COMUNE DI CELLIO CON BREIA

PIANO REGOLATORE GENERALE

PROPOSTA TECNICA PROGETTO DEFINITIVO

Allegato A3 COMPATIBILITÀ DELLE AREE OGGETTO DI NUOVA PREVISIONE CON LA CLASSIFICAZIONE ACUSTICA VIGENTE - RELAZIONE

Rumore

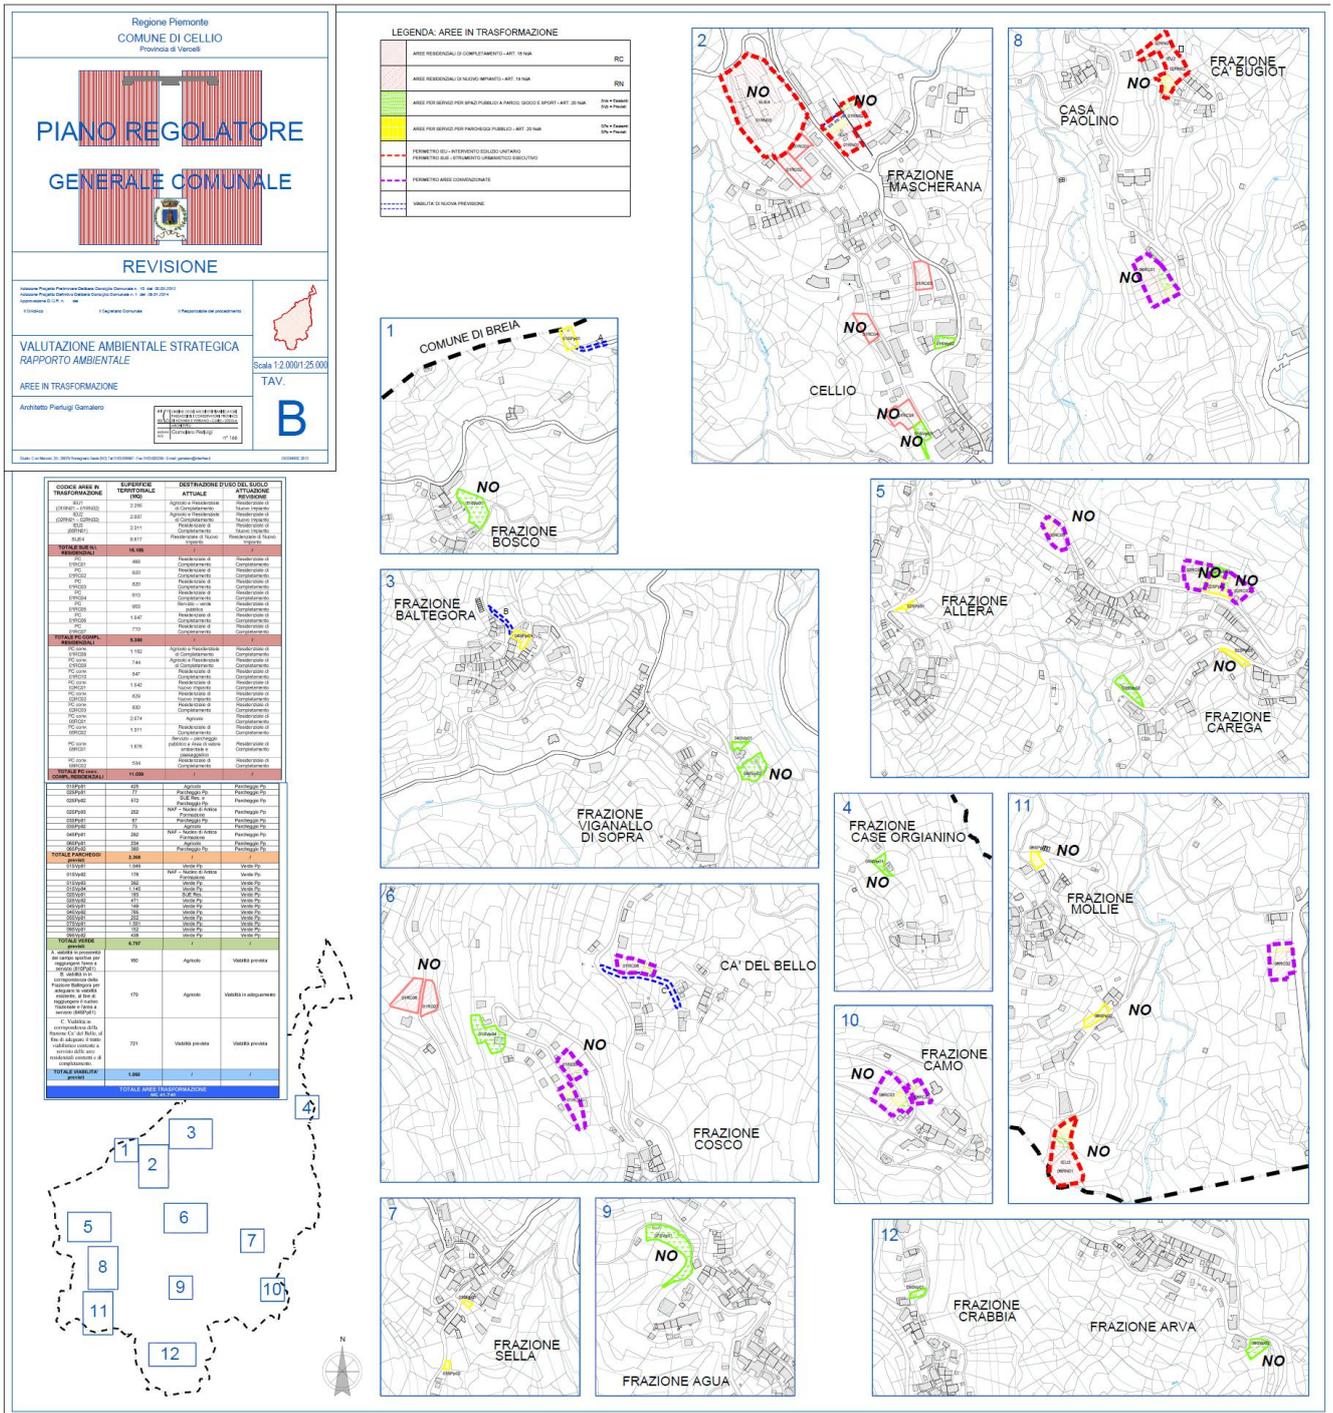
In relazione al tema rumore è stato esaminato l'elaborato "Compatibilità delle aree oggetto di nuova previsione con la classificazione acustica vigente - Relazione" (Allegato A3) che riporta i criteri seguiti per la redazione della valutazione di compatibilità, nonché le schede delle aree di trasformazione e i relativi estratti del Piano di classificazione acustica comunale (PCA). Tale elaborato è corredato dalla tavola "Compatibilità delle aree oggetto di nuova previsione con la classificazione acustica vigente - Cartografia" (Allegato A4).

Si rileva un'assenza di corrispondenza tra le aree descritte nel DTP, nelle tavole e nelle norme di piano e quelle contenute negli Allegati A3 e A4. Nelle successive fasi di definizione del RA e dello strumento urbanistico dovranno essere pertanto apportate le necessarie modifiche al fine di rendere più chiara la documentazione acustica. Si ritiene inoltre necessario estendere la verifica della compatibilità con il PCA a tutte le previsioni significative, confermate o introdotte dal nuovo PRGC.

Come anticipato in sede di Conferenza di pianificazione, contestualmente alla formazione del nuovo PRGC, il Comune di Cellio con Breia dovrà approvare un autonomo Piano di classificazione acustica comunale (PCA), da elaborare ai sensi della legge n. 447 del 26.10.1995 "Legge quadro sull'inquinamento acustico", della l.r. 52/2000 "Disposizioni per la tutela dell'ambiente in materia di inquinamento acustico" e delle linee guida regionali per la classificazione acustica del territorio comunale di cui alla d.g.r. n. 85-3802 del 06.08.2001. Le zonizzazioni acustiche relative ai comuni di Cellio e Breia dovranno essere pertanto uniformate, eventualmente aggiornate e confluire in un unico Piano di classificazione acustica.

Occorrerà tenere conto anche di eventuali salti di classe acustica al confine tra Cellio con Breia e i comuni limitrofi e, qualora non siano evitabili, elaborare i necessari piani di risanamento acustico ai sensi della normativa vigente in materia.

Il tecnico scrivente ha operato sulla scorta delle informazioni ricevute dall'estensore della proposta di PRGC; si riporta di seguito la tavola di riferimento su cui sono stati indicati gli interventi proposti, come ereditati dalla precedente programmazione, e quelli stralciati:

Come è agevole verificare, tutti gli interventi riportati sono stati valutati mediante le apposite schede per determinare la compatibilità della classificazione acustica vigente con le proposte. Non si riesce dunque ad individuare quali siano le assenze di corrispondenze rilevate, al di là delle quattro aree sopra dettagliate.

Per quanto riguarda il nuovo piano di classificazione acustica comunale di Cellio con Breia, esso verrà predisposto secondo le linee guida della Regione Piemonte nell'opportuna fase dell'iter in corso, tenendo conto delle preesistenze e dell'analisi sin qui svolta.

Da ultimo, riguardo agli eventuali salti di classe al precedente confine tra i territori comunali di Cellio e Breia, dall'allegato A4 è agevole osservare come non ve ne fosse alcuno, e parimenti non si intende introdurre nessun accostamento critico in futuro.

12) Scheda di area relativa all'intervento di PRGC D1.1

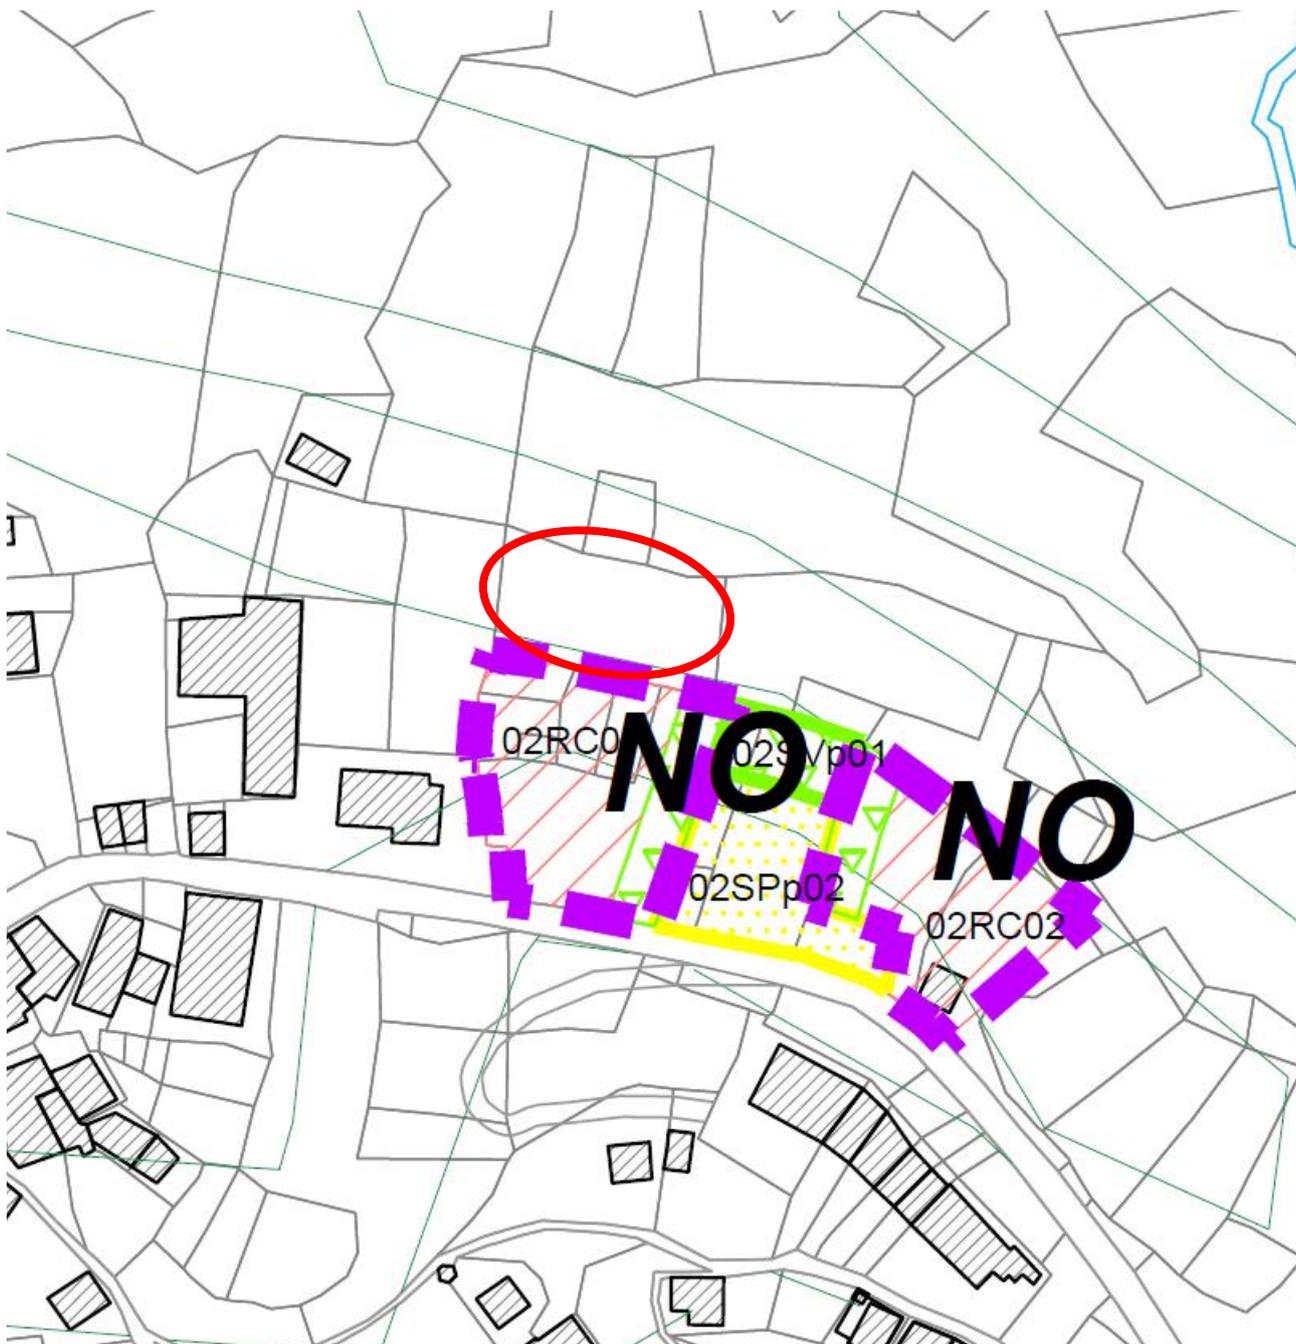
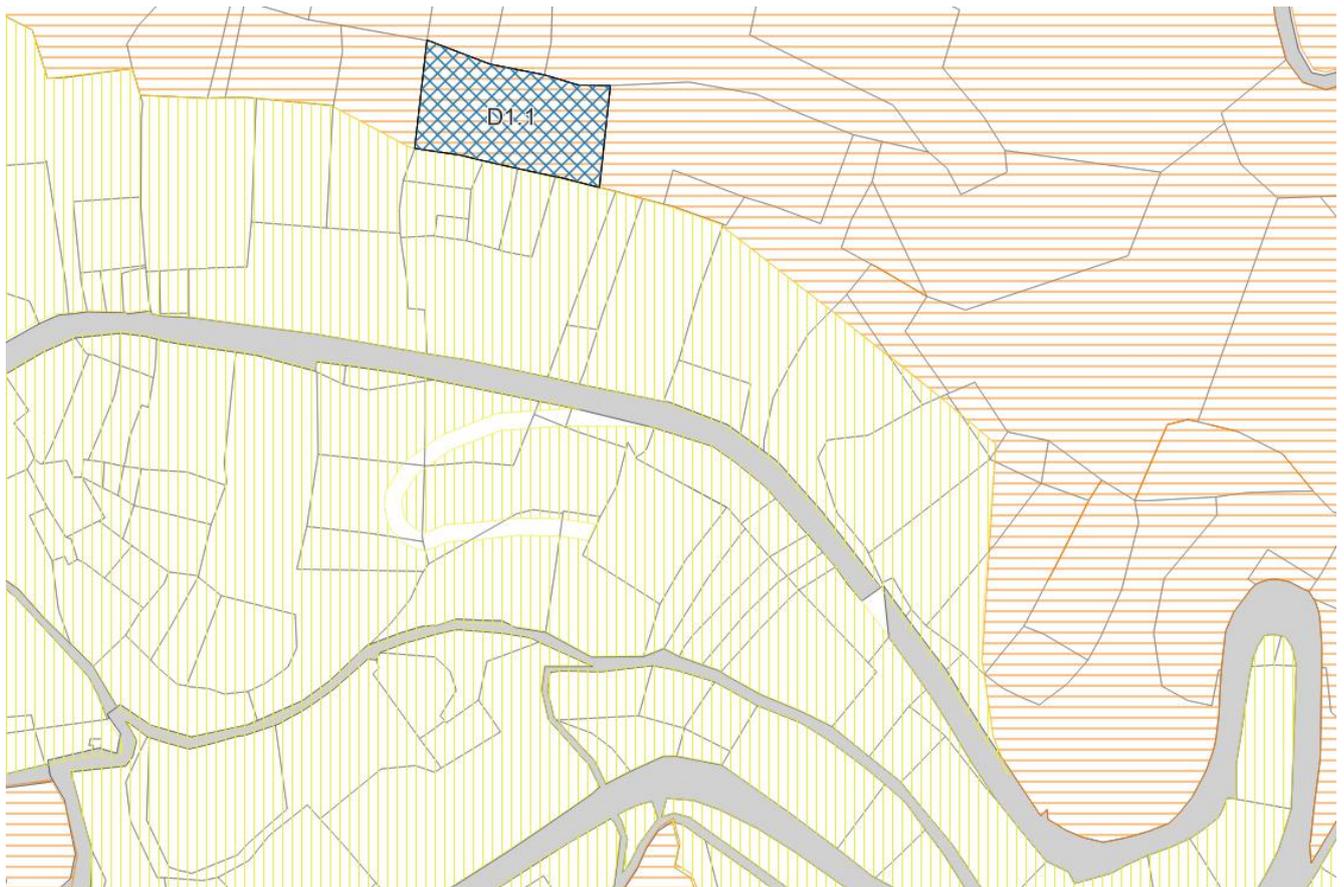
Con riferimento alla tematica acustica, pur rimandando a quanto indicato nel parere dell'OTR (cfr. **Allegato 1**), atteso che i contenuti dell'elaborato descrittivo riportano riferimenti non coerenti con le previsioni e le NTA del presente progetto di piano, **si invita l'A.C. ad apportare i necessari aggiornamenti alla relazione di compatibilità acustica.** Inoltre, **si invita ad estendere le valutazioni di compatibilità** a tutte le variazioni urbanistiche significative rispetto alla strumentazione vigente che richiedono una verifica di compatibilità acustica (ad esempio le nuove previsioni D1.1, D3, D4.1 e D4.2.).

- L'area D1.1 in frazione Carega non risultava marcata sulla cartografia delle previsioni a disposizione del tecnico. La scheda di analisi è stata inclusa in calce a quelle precedente formulate;

L'area, attualmente in classe III, è indicata come potenziale destinazione a terziario o artigianale, per la quale sarebbe opportuna una classe IV; dal momento che la superficie è ben lungi dal raggiungere i 12000 m² minimi per proporre un cambio di classe, si propone di mantenere la classificazione vigente.

13) Scheda di area relativa all'intervento di PRGC D4.1

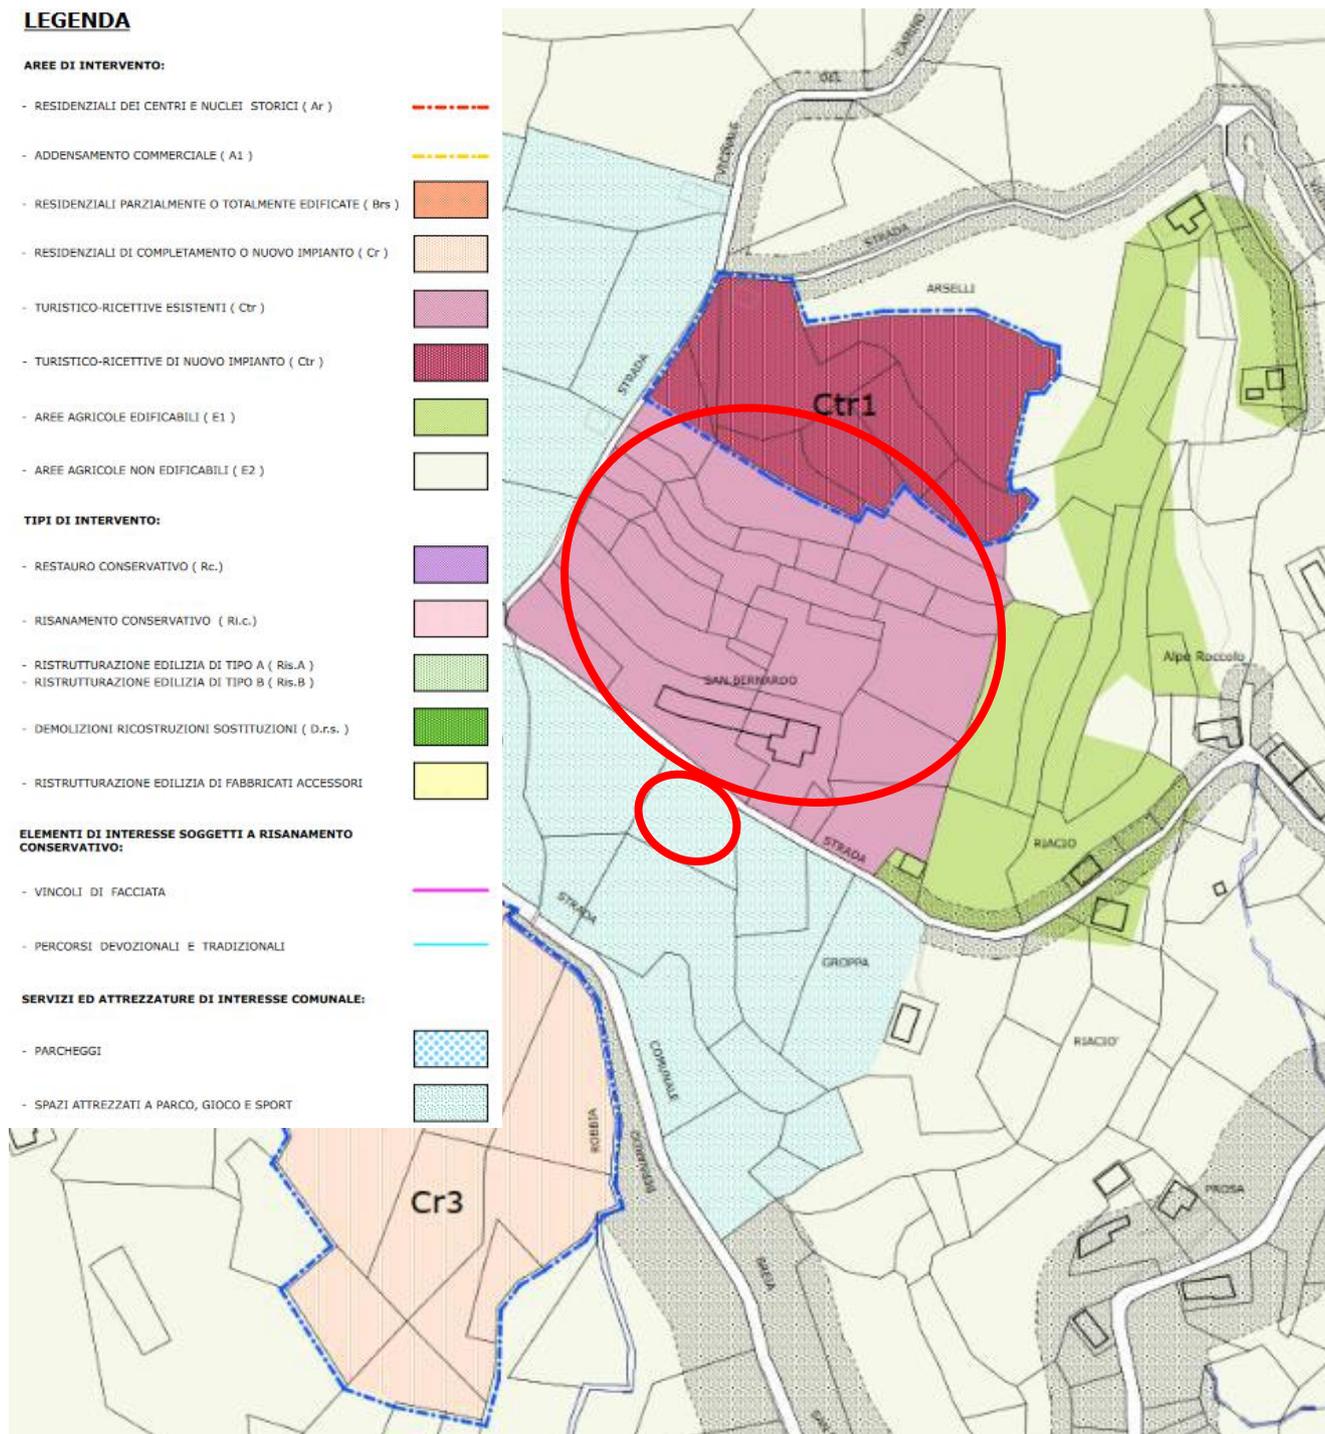
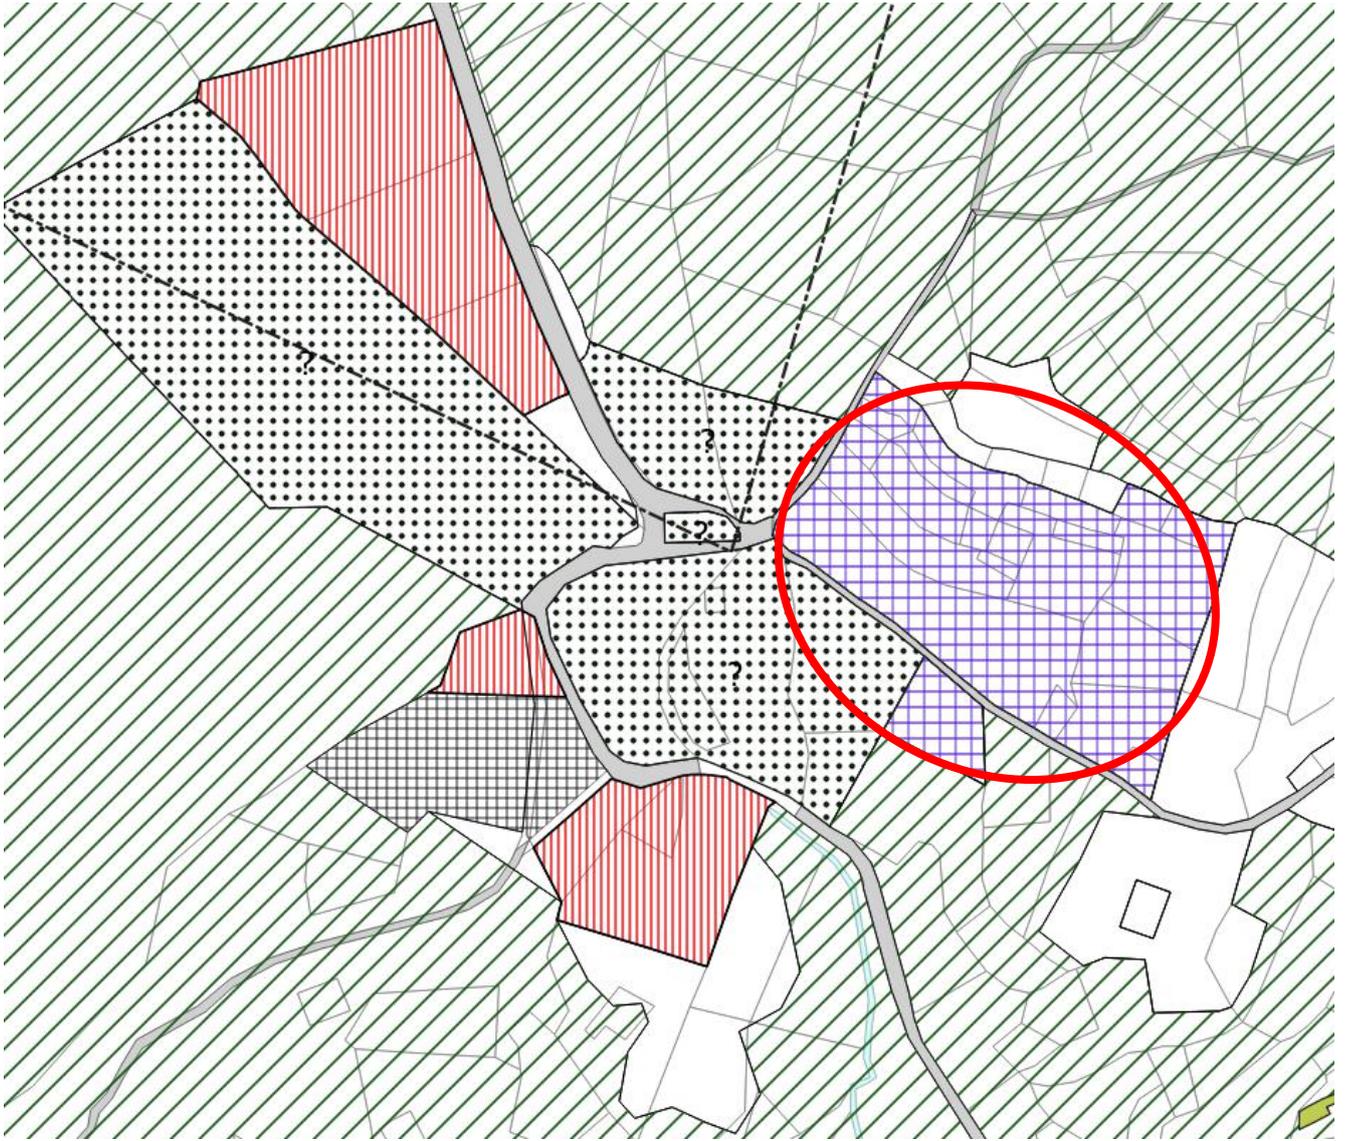
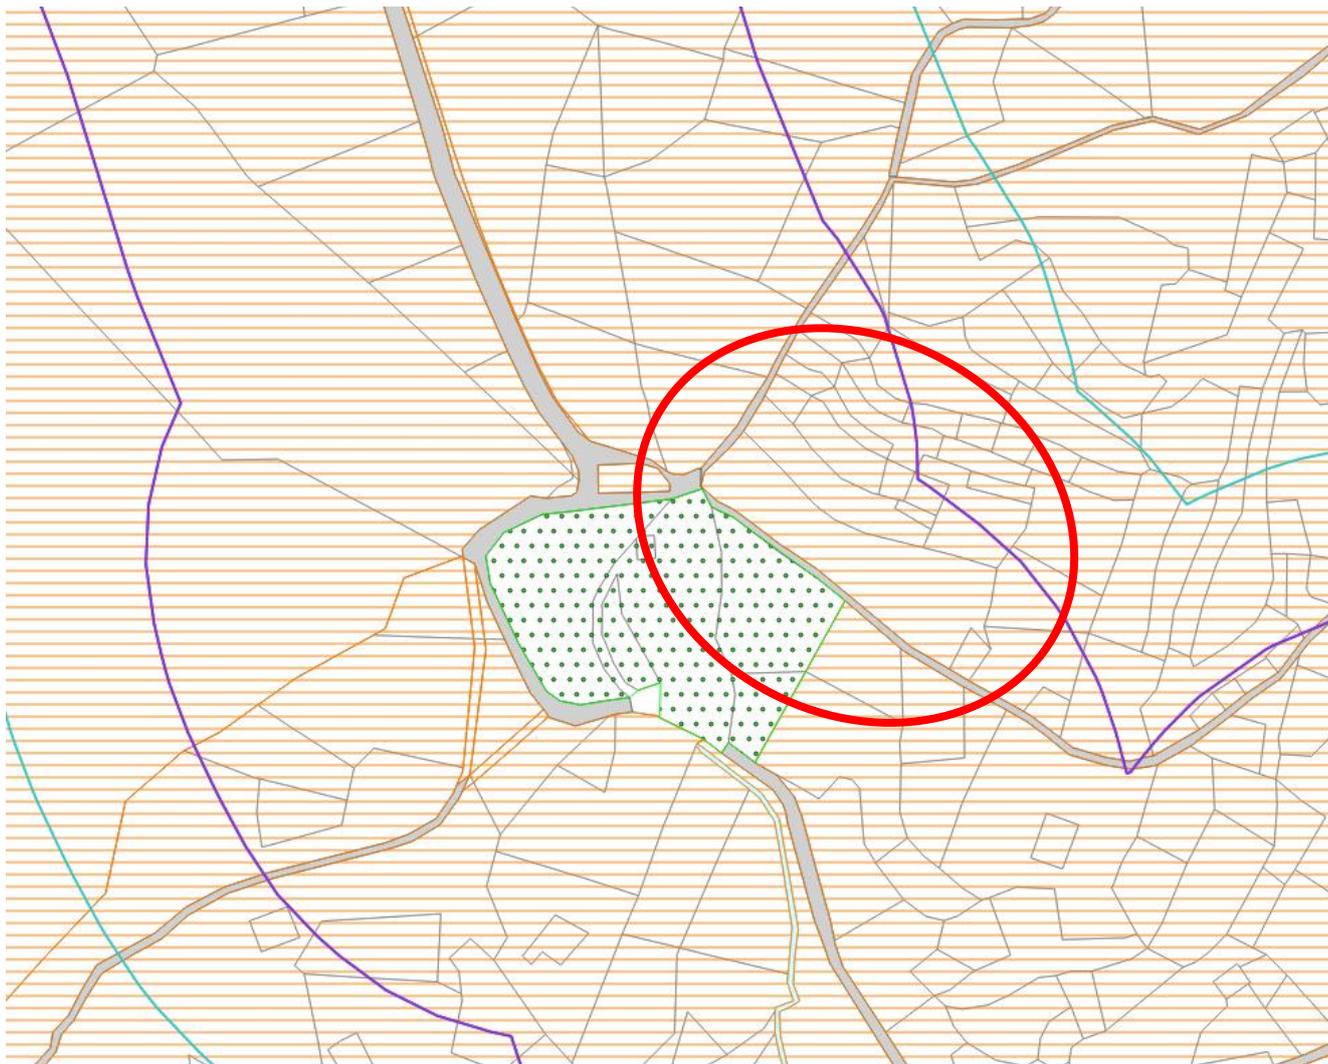
- L'area D4.1 presso l'oratorio di S. Bernardo, a suo tempo non valutata, è ora riportata in una scheda di valutazione apposita;
- L'area D4.2, in frazione Crabbia, non era stata indicata nelle variazioni precedentemente prese in visione dal tecnico ed è ora valutata con scheda dedicata come le altre sopra elencate.

L'area, attualmente in classe III, è indicata come spazio da destinarsi ad impieghi culturali o ricreativi. Per tale destinazione d'uso, la classe acustica vigente risulta essere idonea senza necessità di variazioni.
